## PROGETTO DI REALIZZAZIONE NUOVO IMPIANTO AGRIVOLTAICO DA 54,77 MWp

IMMOBILE	Località Martinella Foglio 58 - 63 Mappali vari	
PROGETTO PROVVEDIMENTO AUTORIZZATORIO UNICO REGIONALE (PAUR)	OGGETTO <b>DOC31 - Riscontro alla Richiesta di integrazioni REG_ UFFICIALE - 0026733 - 09/12/2021</b>	SCALA ---
REVISIONE - DATA	VERIFICATO	APPROVATO
REV.00 - 04/07/2022		
IL RICHIEDENTE	ELLOMAY SOLAR ITALY SEVEN S.R.L. 39100 Bolzano - Via Sebastian Altmann 9  FIRMA 	
IL PROGETTISTA	Ing. Riccardo Valz Gris  FIRMA 	
TEAM DI PROGETTO	Arch. Rosalba Teodoro - Ing. Francesca Imbrogno  Studio Ing. Valz Gris 20124 Milano - Citycenter Regus - Via Lepetit 8/10 Tel. +39 02 0069 6321 13900 Biella - Via Repubblica 41 Tel. +39 015 32838 - Fax +39 015 30878

**PROGETTO DI REALIZZAZIONE NUOVO IMPIANTO  
FOTOVOLTAICO DA 54,77 MWp**  
Località Martinella- Comune di Masserano  
**PROVVEDIMENTO AUTORIZZATORIO UNICO REGIONALE  
(PAUR)**  
RISCONTRO ALLE INTEGRAZIONI

**Figura 1 – Stralcio Tavola P2 - Beni paesaggistici, Fascia di 150 m tutela Torrente Guarabione**

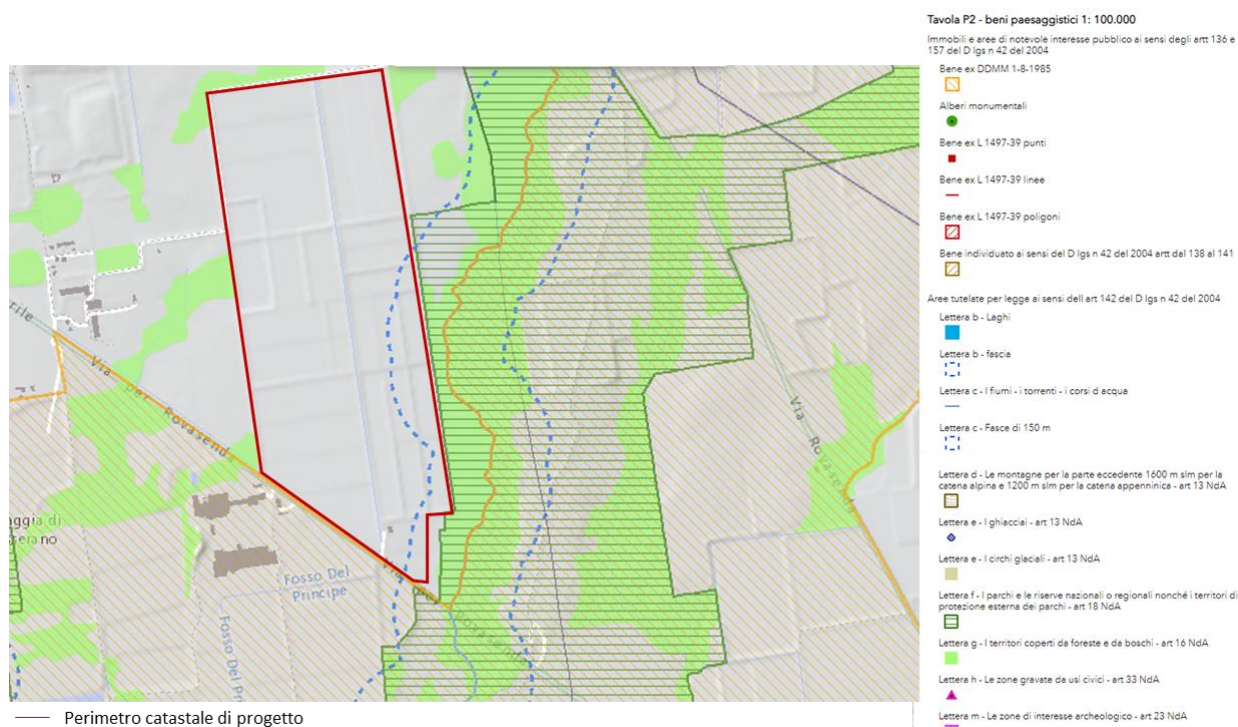
1. "La Provincia di Vercelli, nel corso della seduta della Conferenza dei Servizi del 03.12.2021, ha precisato che, con riferimento a quanto indicato nella nota della Regione Piemonte Direzione Ambiente Energia e Territorio Settore Territorio e Paesaggio n. 00140522\_2021 del 03.12.2021 Codice Ente r\_piemon Codice Aoo A1600A (allegata alla presente nota) relativamente al corso d'acqua Guarabione, che è tutelato per la distanza dei 150 m dal corso d'acqua medesimo, altrettanto vale, per il territorio della Provincia di Vercelli..."

Si riporta sotto uno stralcio della Tavola P2 dal servizio di visualizzazione WebGis.

**Figura 3 - Stralcio Tavola P.2.A./4-6 - Tutela e valorizzazione del paesaggio come sistema di ecosistemi**

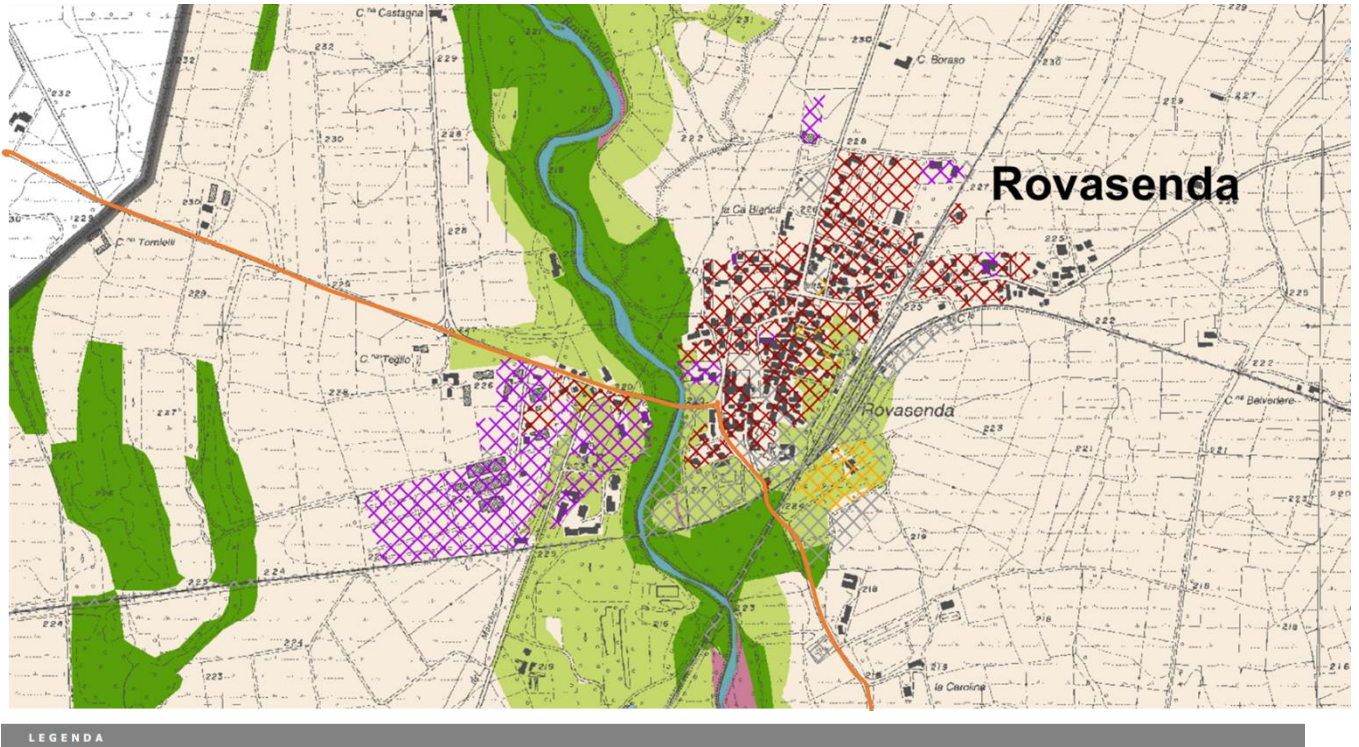
2. "...per il torrente Rovasenda, secondo quanto riportato dal P.P.R. all'art. 14 e come evidenziato sulle tavole (cfr. Tavola P4.8). La Provincia di Vercelli, durante il suo intervento ha segnalato che il torrente Rovasenda è in rete ecologica e quindi vale quanto stabilito principalmente dal P.P.R. e poi dall'art. 12 del P.T.C.P. Vercelli. La rete ecologica della Provincia di Vercelli tutela i corsi d'acqua e lo scavo per l'interramento del cavidotto, che solo per una parte è ancorato al ponte sul torrente, va ad interferire con la vegetazione vigente appunto della rete ecologica di primo livello. È pertanto richiesto che in sede di chiarimenti, il proponente provveda alle verifiche e alla valutazione di detta interferenza."

Nella Figura 3 viene riportato il percorso del cavidotto in media tensione nel tratto di interesse del torrente Rovasenda, che veicolerà l'energia elettrica dall'impianto alla futura Sottostazione Terna (SSE) da costruire nel Comune di Villarboit.

Il cavidotto in media tensione sarà interrato su strada per tutto il percorso, con la sola eccezione del tratto sul ponte di Rovasenda lungo la SP3. In questo caso il cavidotto verrà staffato sul lato Nord-Est del ponte per una lunghezza pari a circa 61 m. Pertanto gli interventi, come meglio descritti nella relazione di Studio di Impatto Ambientale, non modificano lo stato dei luoghi e non comportano la rimozione o il danneggiamento delle alberature; inoltre, all'Art.12 delle NTA del PTCP della Provincia di Vercelli viene precisato che nei sistemi delle reti ecologiche, sono consentite le opere necessarie alla realizzazione di infrastrutture di rete dei servizi di pubblico interesse (posa di cavi, tubazioni, linee ad alta tensione), le quali devono limitare al massimo le azioni di disturbo e prevedere il recupero ambientale delle aree interessate dalle trasformazioni. Il cavidotto essendo opera considerata di pubblica utilità rientra pienamente in questa casistica.

Nel caso specifico le opere di connessione essendo interrate su strada asfaltata (alla stregua di sottoservizi quali per esempio gas e acquedotti), non interferiranno direttamente con la rete ecologica di primo e di secondo livello esistente. In ogni caso sarà cura del proponente limitare al massimo le azioni di disturbo.

**Figura 14 - Planimetria di progetto con tracciato pedemontana**

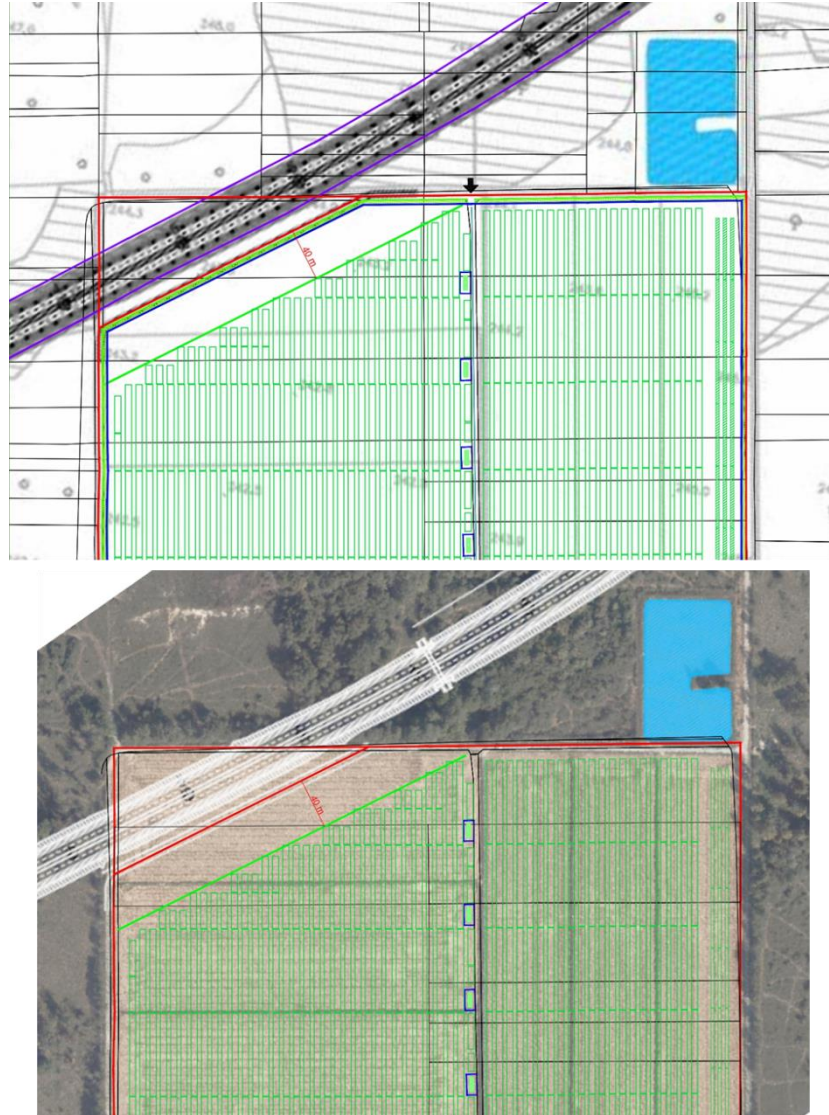
*Si richiedono approfondimenti relativi alle interferenze con il tracciato approvato della pedemontana con sovrapposizione nella tavola progettuale per verifica delle fasce di rispetto.”*

In merito alla richiesta di approfondimento relativo all'interferenza con il tracciato approvato della pedemontana, nella Figura 14 di seguito riportata è stato sovrapposto il tracciato della pedemontana con la tavola di progetto. Qui si dimostra che la fascia di rispetto di 40 m sarà rispettata.
